PLAN LOCAL D'URBANISME

MODIFICATION N°3 NOTICE EXPLICATIVE

SERVICE ÉTUDES ET PLANIFICATION
DIRECTION DÉVELOPPEMENT URBAIN / DGA ÉCONOMIE ET DÉVELOPPEMENT

1.1 - Evolution du zonage du Bd Bazeilles

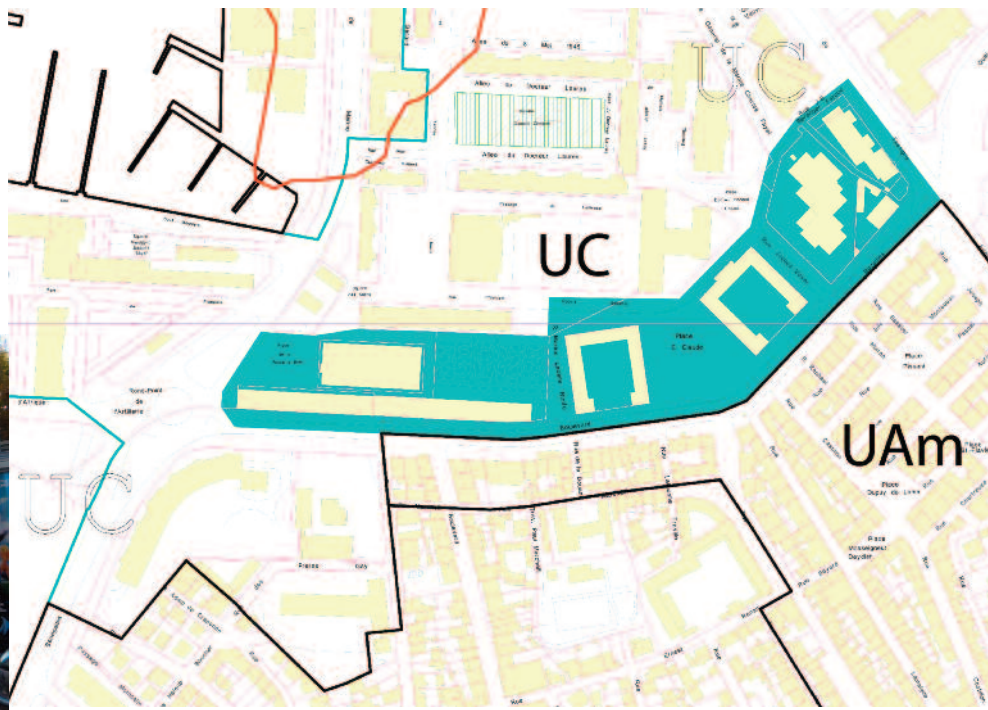
Le boulevard Bazeilles est actuellement zoné en UC, zone de grands collectifs et d'activités. La Ville souhaite l'identifier en UB (zone en bleu sur le plan), zone de caractère central d'habitat et de services, afin de créer un boulevard urbain à l'échelle du bd Bazeilles, dans la même logique que le Boulevard Cunéo.

1.2 - Actualisation du plan de masse UZa Mayol

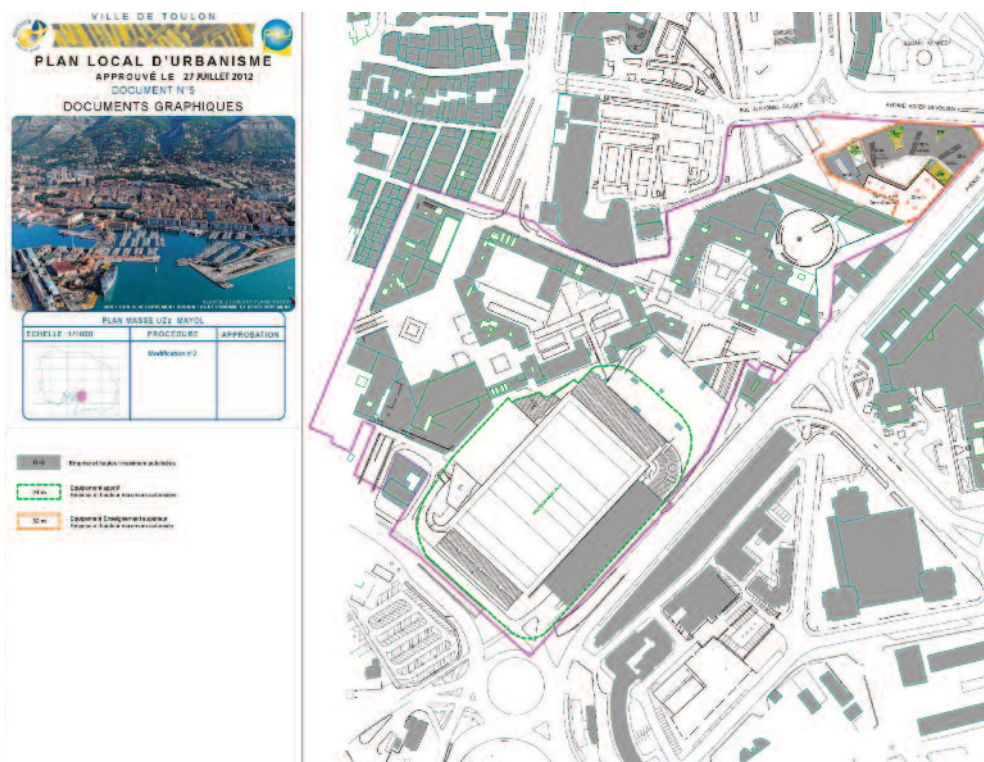
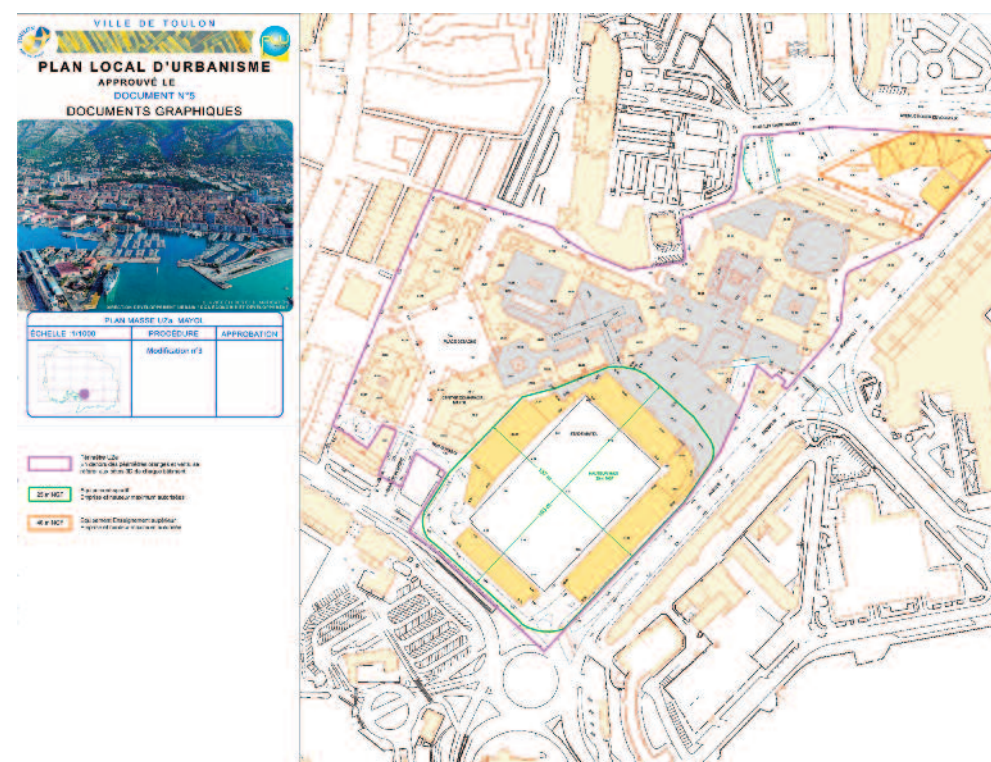
Le plan masse UZa Mayol est modifié afin d'être représenté graphiquement en 3 dimensions. Le périmètre de l'équipement sportif (périmètre vert) est légèrement élargi pour inclure les tribunes.

Prolongement ER107

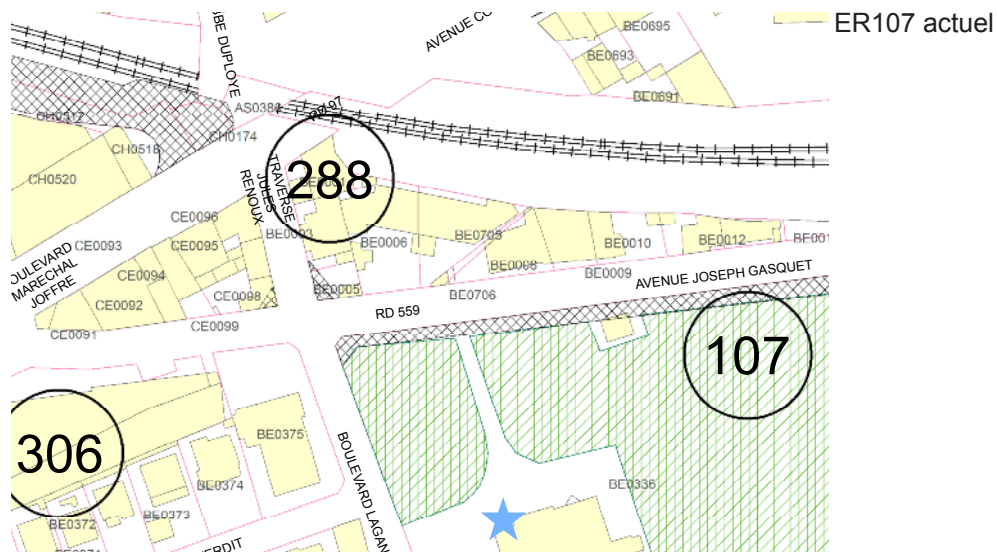
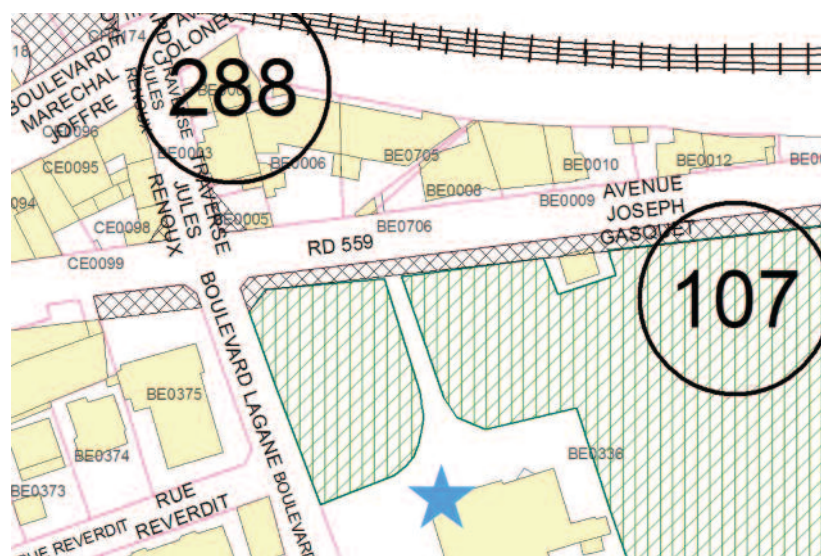
N°	Type de modification	Bénéficiaire	Eléments concernés
2.1	Prolongement ER107	Conseil Départemental	Voirie. Avenue Gasquet, prolongement de l'ER sur la parcelle BE 0375 (+119 m ²) suite à la demande du propriétaire, acceptée par le bénéficiaire et dont la demande a été transmise à la Ville en date du 10/09/2015. Planche graphique 18 et liste des ER p.6

Suppression partielle ER111

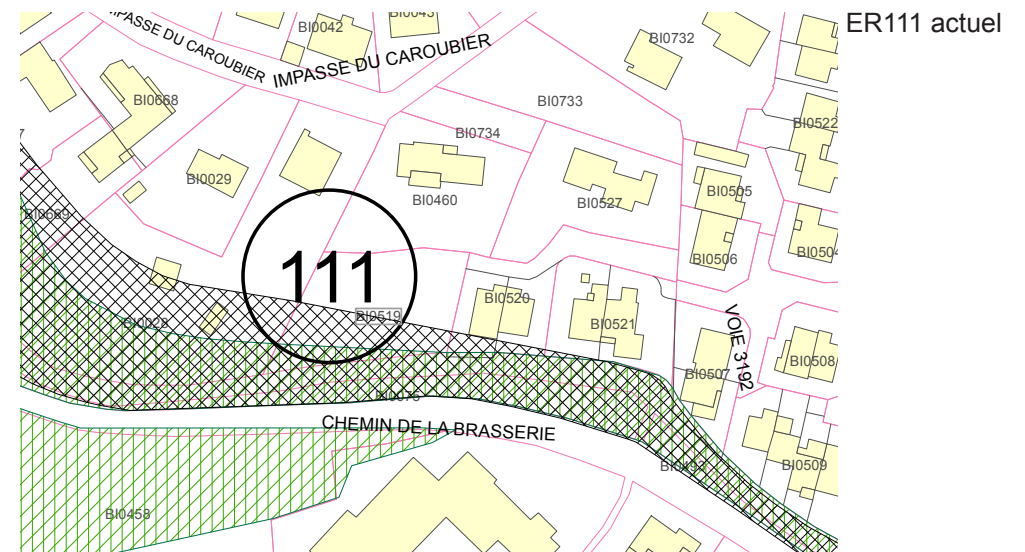
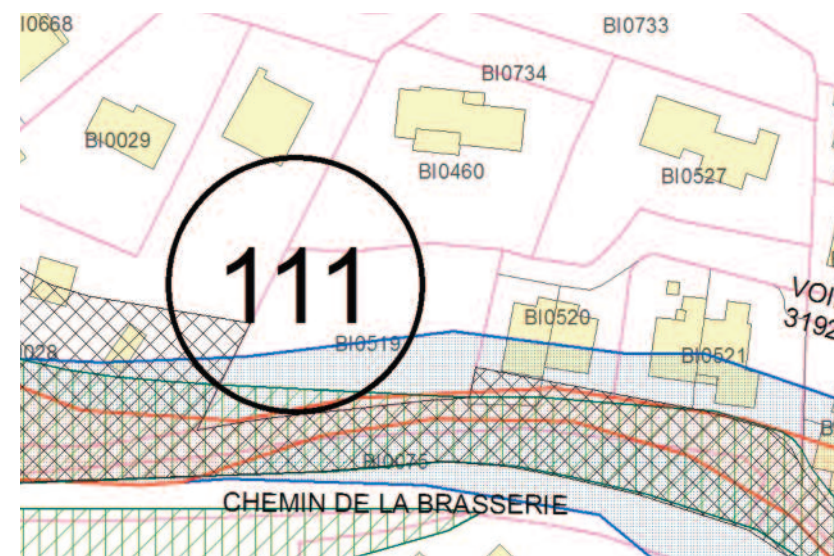
2.2	Suppression partielle ER111	Conseil Départemental	Espaces verts, vallée de l'Eygoutier. Suppression partielle de l'ER sur la parcelle BI 0519 (- 460 m ²), suite à un refus de la mise en demeure d'acquiescer formulée par les propriétaires. Planche graphique 24 et liste des ER p.6.

Suppression partielle ER234

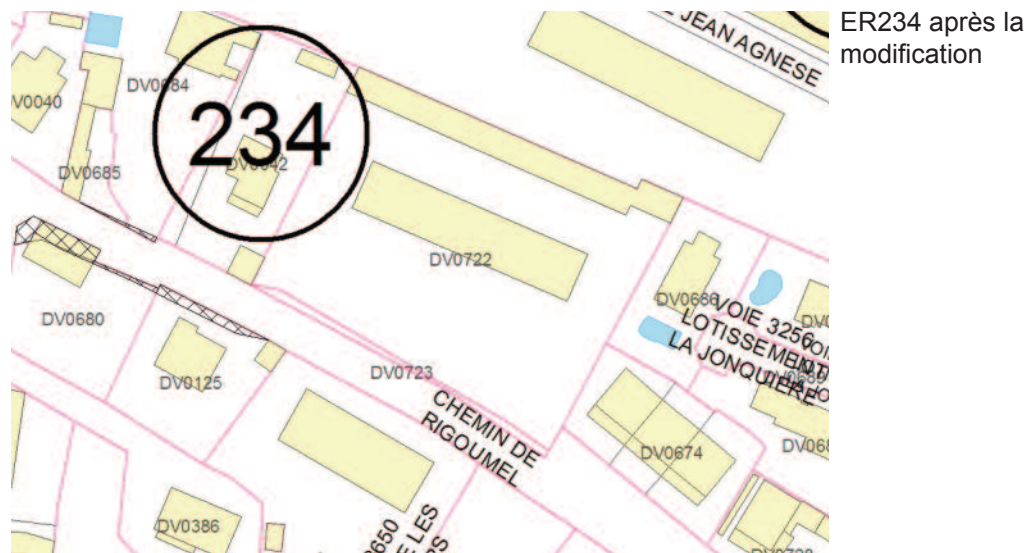
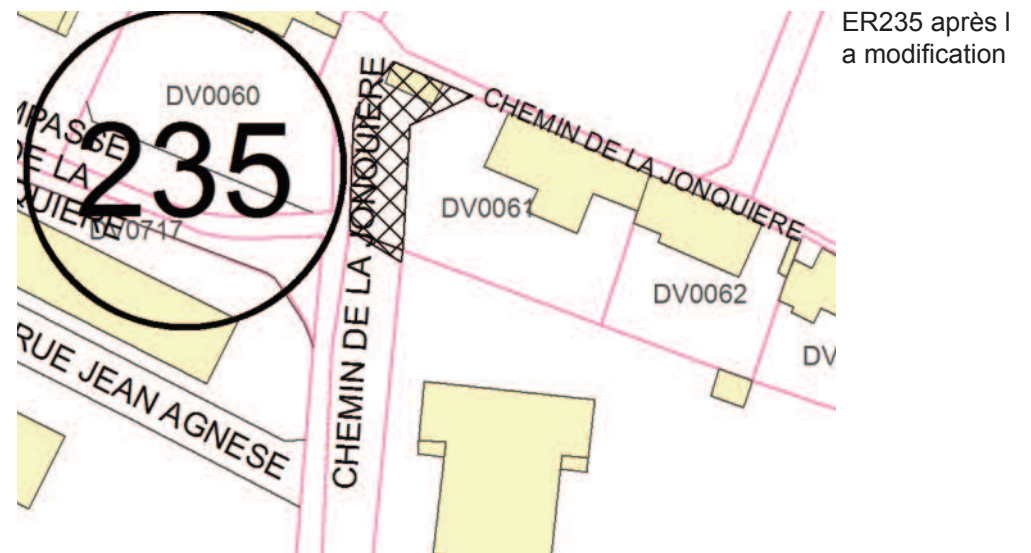
2.3	Suppression partielle ER234	Ville	Voirie. Chemin de Rigoumel, suppression partielle de l'ER sur la parcelle DV 0723 (- 100 m ²), puisque les travaux sur la voirie ont été réalisés. Planche graphique 11 et liste des ER p.10

Correction du tracé ER235

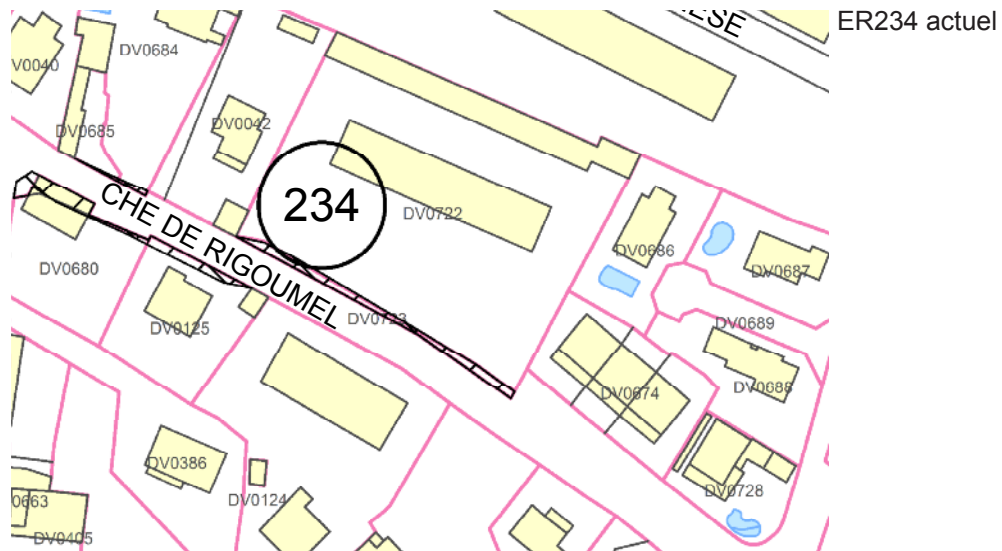
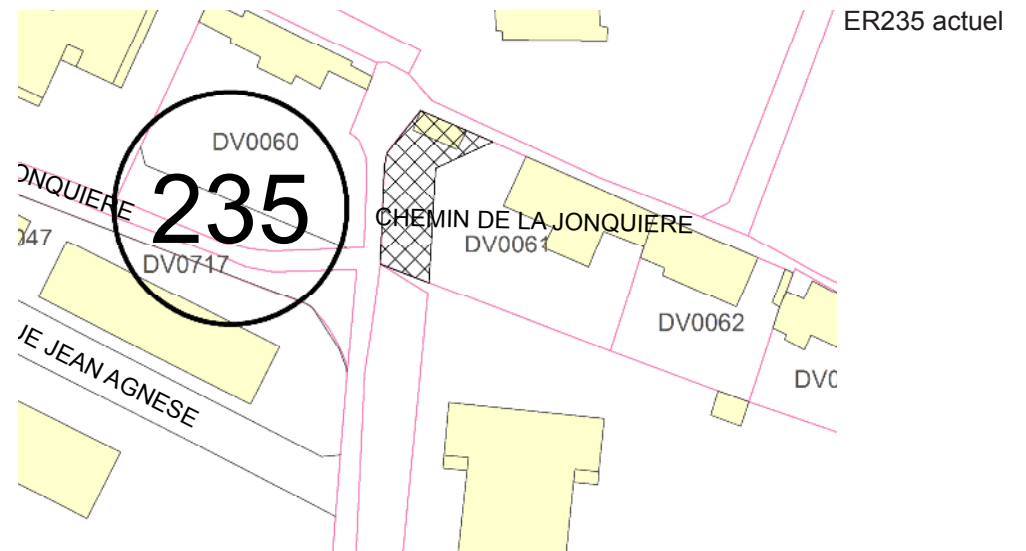
2.4	Recalage du tracé ER235	Ville	Voirie. Elargissement chemin de la Jonquière, recalage du périmètre de l'ER sur la parcelle DV 0726 (+6 m ²). Planche graphique 11 et liste des ER p.10

Suppressions partielles ER241 et ER242

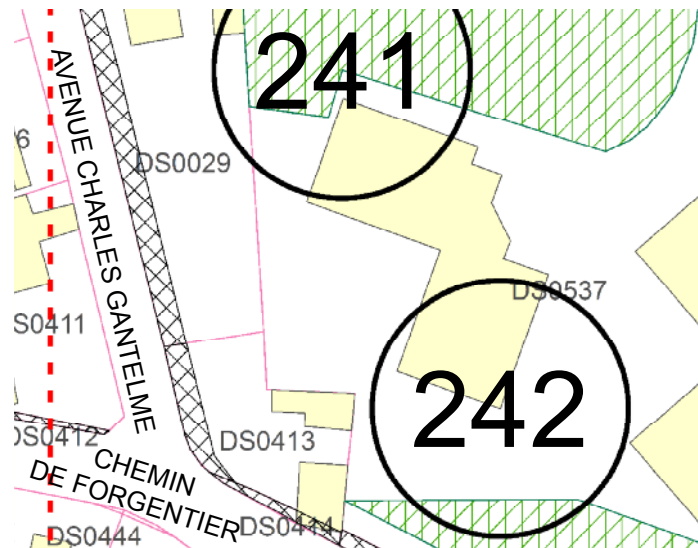
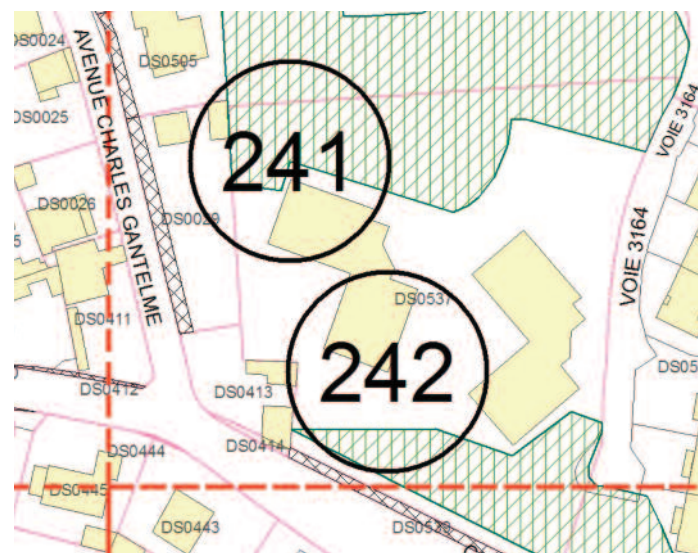
2.5	Suppression partielle ER241	Ville	Voirie. Rue Gantelme, suppression partielle de l'ER sur la parcelle DS0413 et au niveau de la DT 0796 (- 166 m ²), puisque les travaux sur la voirie ont été réalisés. Planches graphiques 10 et 11 et liste des ER p.10

2.6	Suppression partielle ER242	Ville	Voirie. Chemin de Forgentier, suppression partielle de l'ER sur la parcelle DS 0414 (- 22 m ²), puisque les travaux sur la voirie ont été réalisés. Planche graphique 11 et liste des ER p.10

Suppression partielle ER253

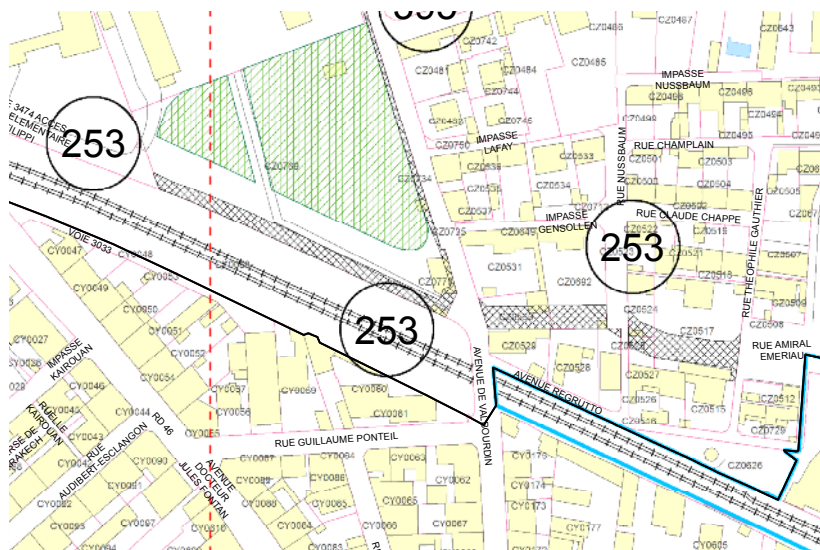
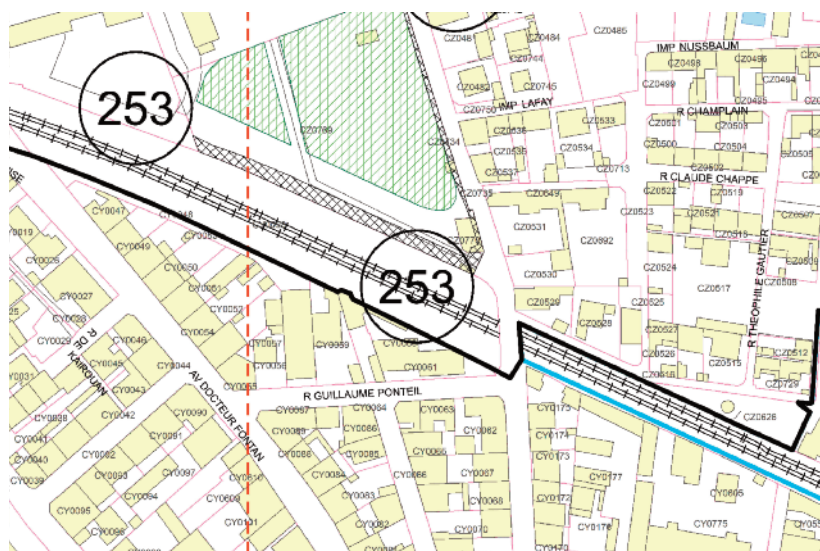
2.7	Suppression partielle ER253	Ville	Voirie. Liaison Bd Fontan- Bd Emeriau, suppression partielle de l'ER sur le tronçon Valbourdin-Emeriau (- 788 m ²), suite à un refus de la mise en demeure d'acquiescer formulée par les propriétaires. Planche graphique 17 et liste des ER p.10

Suppression totale ER254

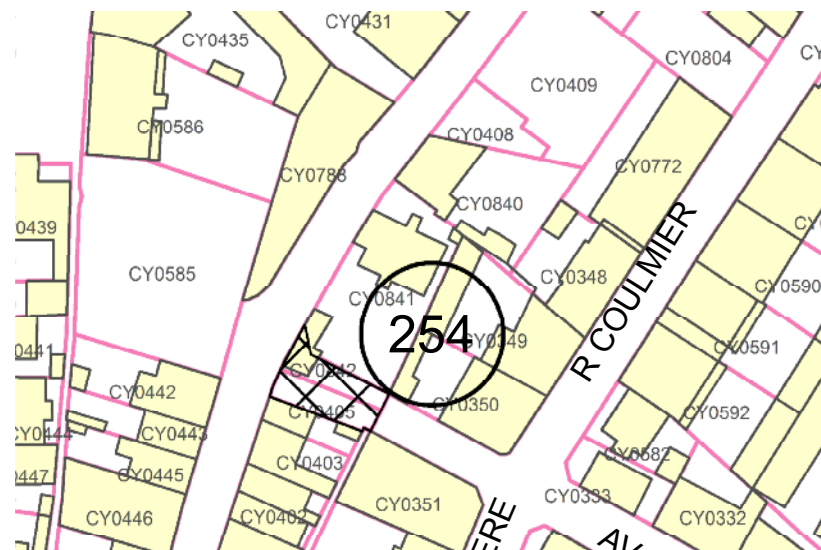
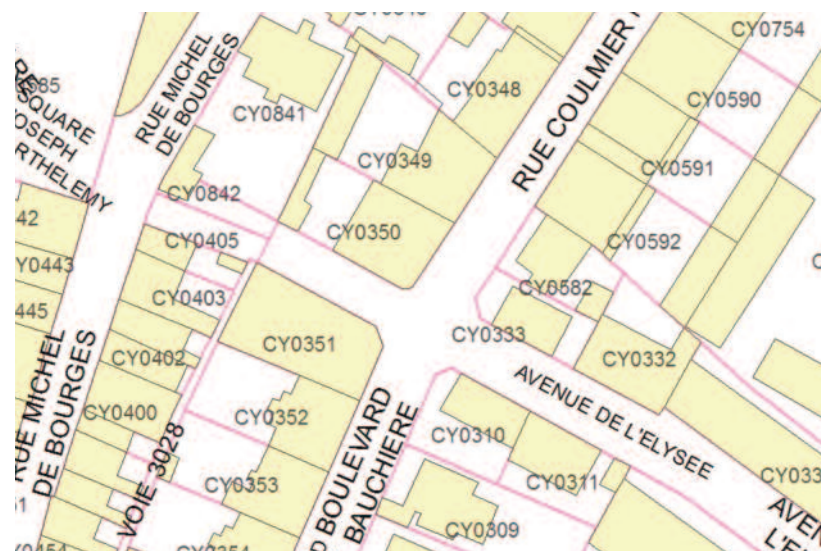
2.8	Suppression totale ER254	Ville	Voirie. Avenue de l'Elysée, suppression totale puisque les travaux ont été réalisés. Planche graphique 16 et liste des ER p.10

Réduction d'emprise ER291

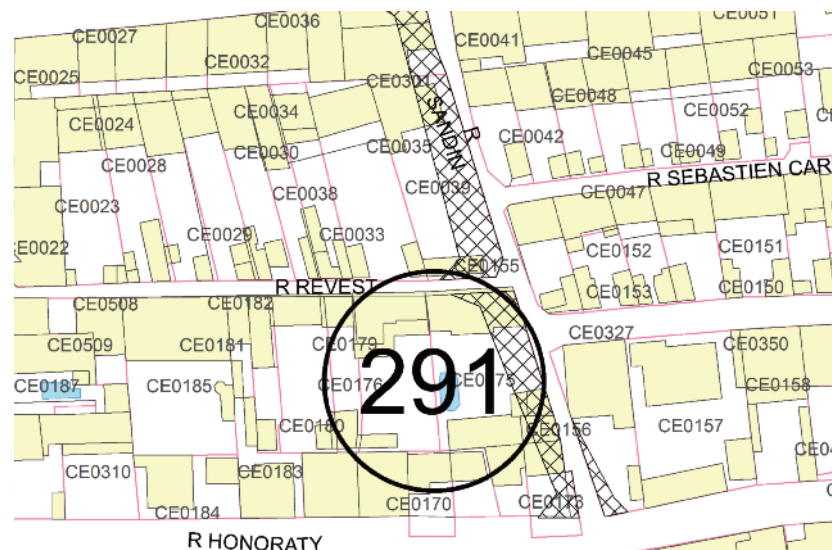
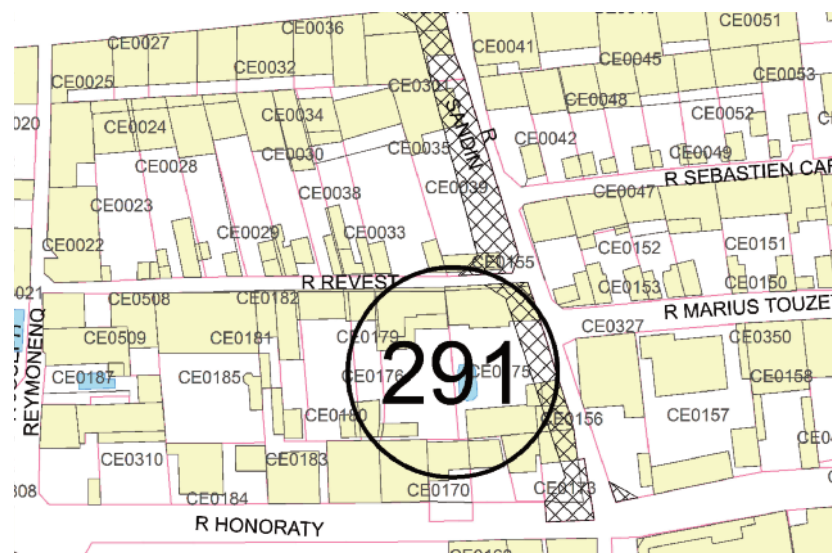
2.9	Réduction d'emprise ER291	Ville	Voirie. Rue Sandin, réduction de l'emprise de l'ER : suite à la réalisation d'une étude, emprise actualisée pour les besoins de l'opération de voirie. Planche graphique 23 et liste des ER p.12
